Commune de **SAINTE AGNES**
Avis sur glissement de terrain – talus amont et talus aval
Virage en épingle RD280 en aval du Mollard, lieudit colline riante

Rédigé dans la cadre de la convention de la mission d'intérêt générale RTM (appui aux collectivités et aux Prefet)

Date de diffusion : 06/01/2018

Figure 6: carte de localisation des enjeux, du glissement et de la fissure,, des circulations d'eau et des travaux déjà mis en œuvre

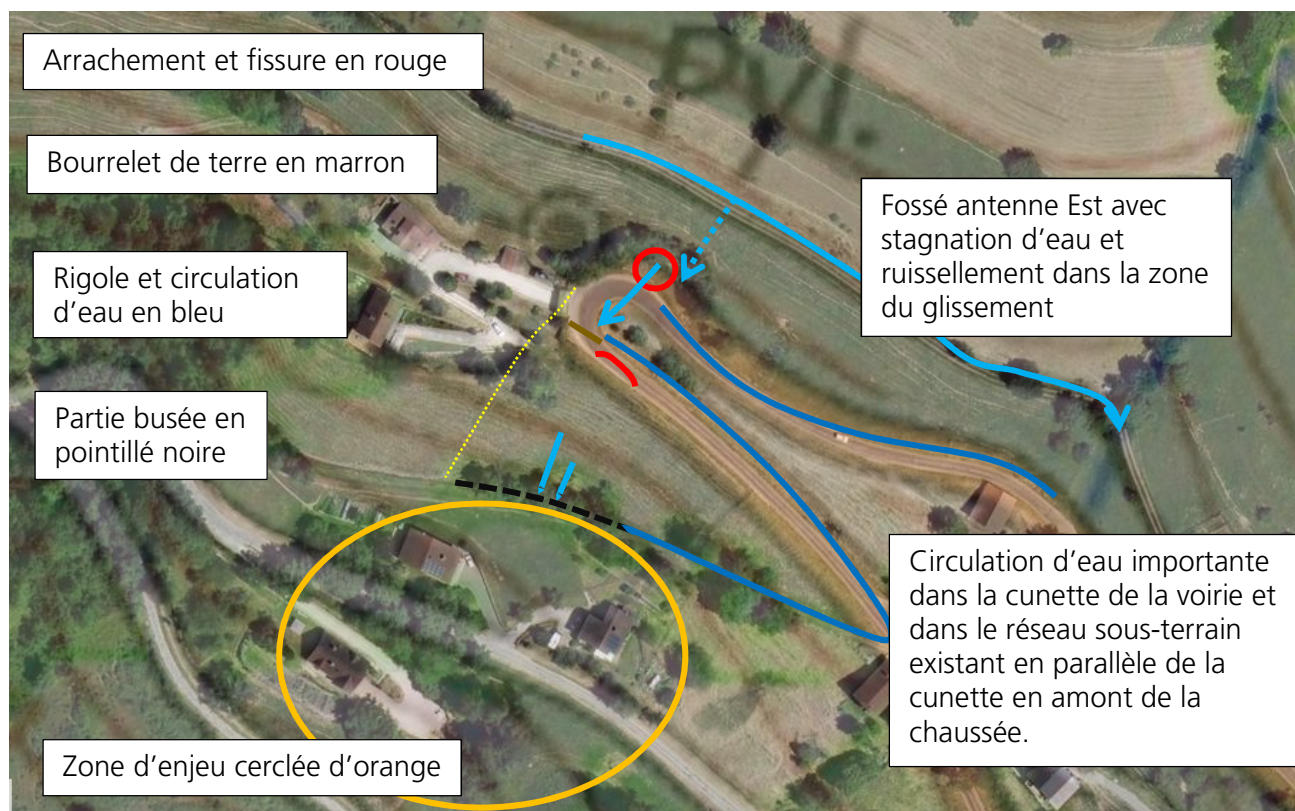
- La pente et la profondeur du fossé de l'antenne Est ne sont pas suffisantes pour évacuer les débits arrivant sur le chemin rural ; le fossé déborde à nouveau dans le secteur de l'arrachement imbibant le paquet glissé et les terrains en aval, lieu de la nouvelle fissuration. **NB : la présence de la conduite AEP de Villard-Bonnot sous ce chemin contraint la possibilité de travaux de même que la qualité des matériaux engorgés d'eau. Des moyens conséquents sont à mettre en œuvre au plus vite pour résoudre ce problème. La commune a engagé des moyens humains toute la fin d'après-midi mais ceux-ci étant manuels, ils s'avèrent insuffisants.**

- L'antenne vers l'ouest n'a pas été réalisée.
- Un poteau EDF est concerné par le glissement. Le poteau est profondément fondé selon la commune et il ne présente pas de signe d'inclinaison à ce stade. Cependant, sa stabilité peut être remise en cause, en fonction de la profondeur de la surface de glissement vis-à-vis de sa profondeur de fondation.

- La trajectoire du glissement, s'il venait à se mettre en mouvement, pourrait impacter deux habitations situées plus en aval.

Il a également été évoqué la reprise d'un busage existant court-circuitant jadis la zone en partie Est (tracé en pointillé jaune sur le plan ci-dessous) mais en l'absence de données suffisantes sur ses dimensions, son état et sa localisation exacte, cette solution a été écartée.

Figure 8: carte de localisation des préconisations à mettre en œuvre suite à la visite du 06/01/2018 suivant l'évolution du glissement

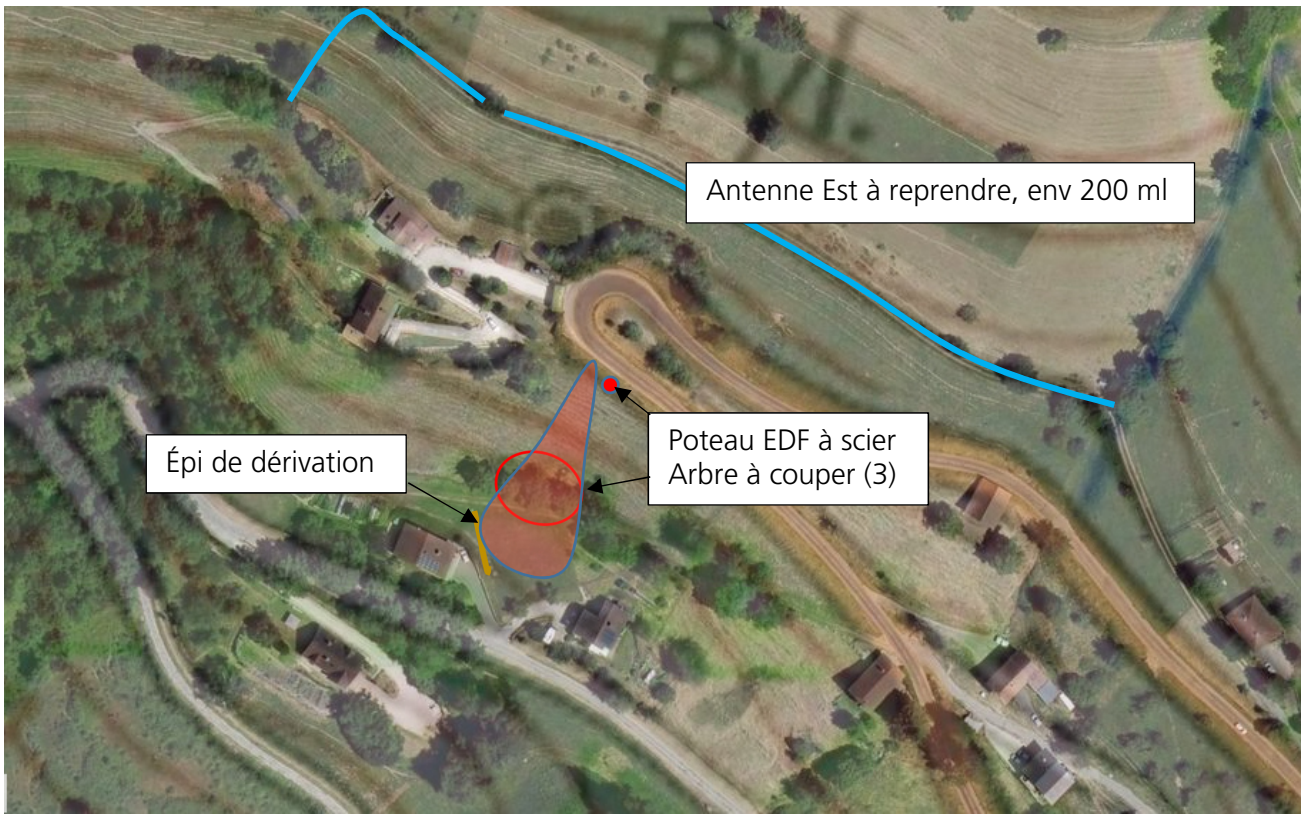
Il est primordial de reprendre rapidement le fossé du chemin situé en amont de l'arrachement pour réduire toutes les venues d'eau, facteur aggravant le mécanisme de déclenchement du glissement.

Le fossé devra être repris, sur 200 ml environ, depuis les bouleaux, avec une pente suffisante pour évacuer les eaux vers l'antenne Est. En cas de réalisation de l'antenne Ouest, 60 ml supplémentaire, il est nécessaire de conduire les eaux dans le talweg plus loin que les habitations soit après l'intersection du virage pour éviter tout retour sur la terrasse de la maison supérieure.

- De supprimer le poteau EDF par sciage pour éviter tout effet bélier dans le bâtiment en aval en cas de départ ;
- de couper également les trois arbres dans l'axe de la coulée, à environ 1 m du sol pour conserver la rugosité mais réduire également les effets béliers en cas de départ ;
- de mettre en œuvre, à ce même niveau, un terrassement de fortune basé sur un déblai dans l'axe de l'éventuelle coulée avec une disposition des remblais en merlon pour dévier une éventuelle coulée vers le sud Est (soit sur la rampe d'accès à l'habitation).
